**AVIS RELATIF À LA PROTECTION
CONTRE LES EVENTUELS EFFETS NOCIFS ET NUISANCES
PROVOQUÉS PAR LES RAYONNEMENTS NON IONISANTS
GÉNÉRÉS PAR DES ANTENNES ÉMETTRICES STATIONNAIRES**

Commune : HOUYET - Exploitant : TELENET GROUP

Référence exploitant : NR1363A

Rapport n° 3260 / 2025

Figure 1 : Vue en plan des lieux de séjour et des points de contrôle

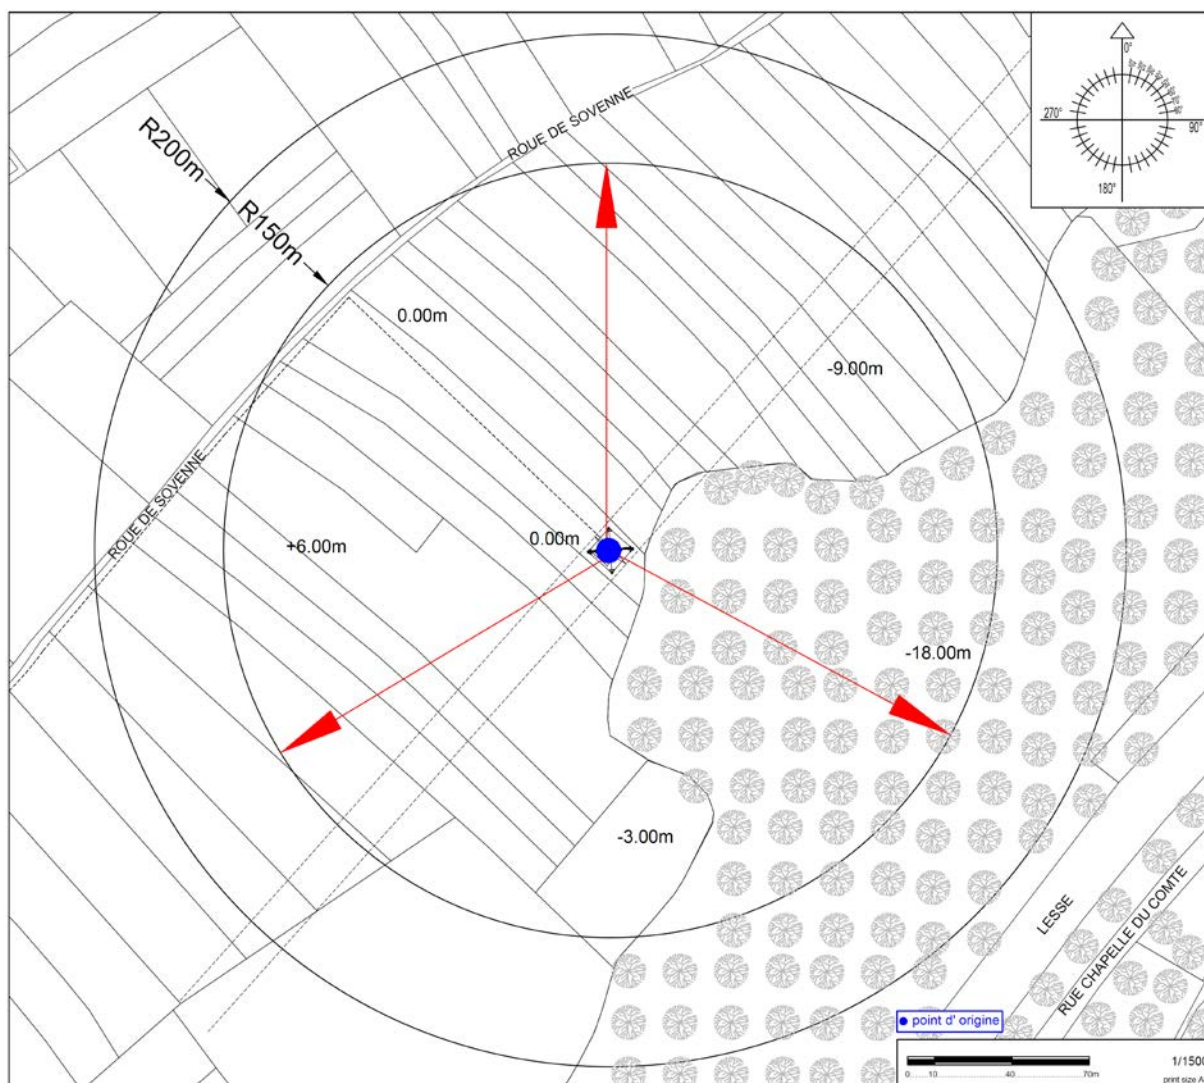
En ce qui concerne les antennes de l'installation mentionnées dans le tableau 1, la distance maximale à laquelle la limite pourrait être atteinte, à l'extérieur, est égale à 93,9 m. S'il n'y a pas de LS à une distance inférieure, les antennes respectent forcément la limite d'immission.

Dans le cas des LS situés à l'intérieur des bâtiments, une atténuation d'obstacle est prise en compte et il en résulte que la distance maximale à laquelle la limite pourrait être atteinte se réduit à 67,6 m.

Les résultats de l'évaluation décrite au paragraphe 4 indiquent que les antennes émettrices stationnaires de l'installation faisant l'objet du présent avis ne produisent pas, dans un lieu de séjour, un rayonnement électromagnétique maximum supérieur aux limites fixées à l'article 4 du décret.

Figure 2 : Vue en plan des installations d'antennes dans un rayon de 300 mètres autour de l'installation faisant l'objet de la demande d'avis

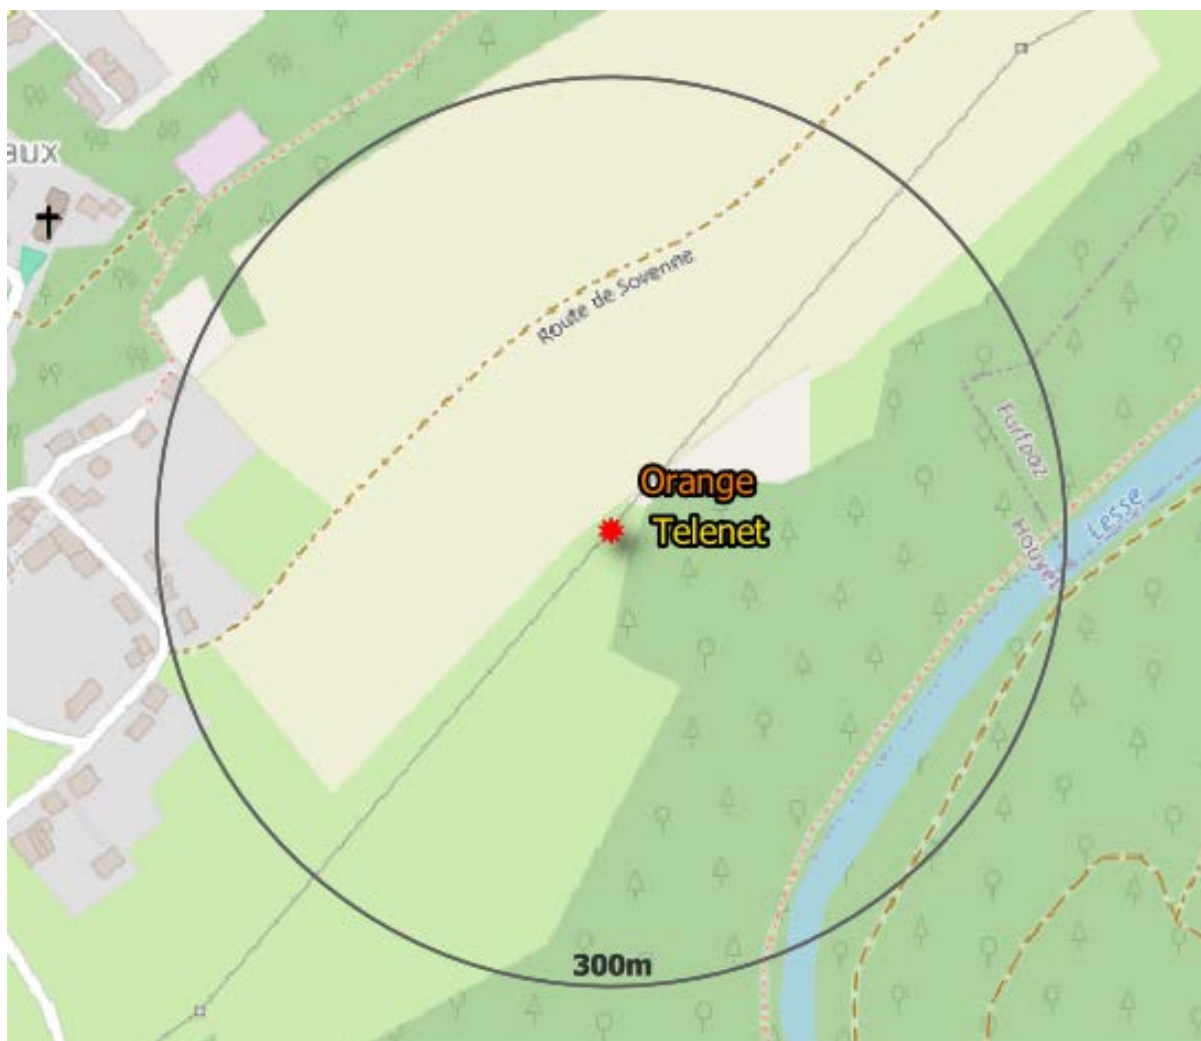
- il y a au plus 4 installations d'antennes émettrices stationnaires présentes dans la zone d'évaluation de 300 mètres de rayon représentée dans la figure 2, y inclus l'installation référencée dans le paragraphe 2 : la limite cumulative définie à l'article 4, §2 du décret est nécessairement respectée dans les lieux de séjour à l'intérieur de la zone d'évaluation de 300 mètres de rayon ;

- b) il y a exactement 5 installations d'antennes émettrices stationnaires présentes dans la zone d'évaluation de 300 mètres de rayon représentée dans la figure 2, y inclus l'installation référencée dans le paragraphe 2 et il existe, pour 3 ou 4 de ces installations, un avis attestant le respect de la limite abrogée de 3 V/m : la limite cumulative définie à l'article 4, §2 du décret est nécessairement respectée dans les lieux de séjour à l'intérieur de la zone d'évaluation de 300 mètres de rayon ;

- c) dans tous les autres cas, il a été vérifié que la limite cumulative définie à l'article 4, §2 du décret n'est pas dépassée dans les lieux de séjour sur base du nombre d'installations localisées dans la zone d'évaluation de 300 mètres de rayon représentée dans la figure 2, de leur localisation ainsi que des données inscrites dans la figure 1 et au paragraphe 4 du présent avis et dans les avis attestant le respect de la limite par installation ou de la limite abrogée de 3 V/m relatifs aux autres installations reprises dans la figure 2.

Compte tenu des considérations ci-dessus, il apparaît que l'intensité du rayonnement électromagnétique généré, dans les lieux de séjour situés dans un rayon de 300 mètres autour de l'installation référencée dans le paragraphe 2, par l'ensemble des antennes émettrices stationnaires de l'ensemble des exploitants du même site d'antennes émettrices stationnaires respecte la limite fixée à l'article 4, § 2 du décret.
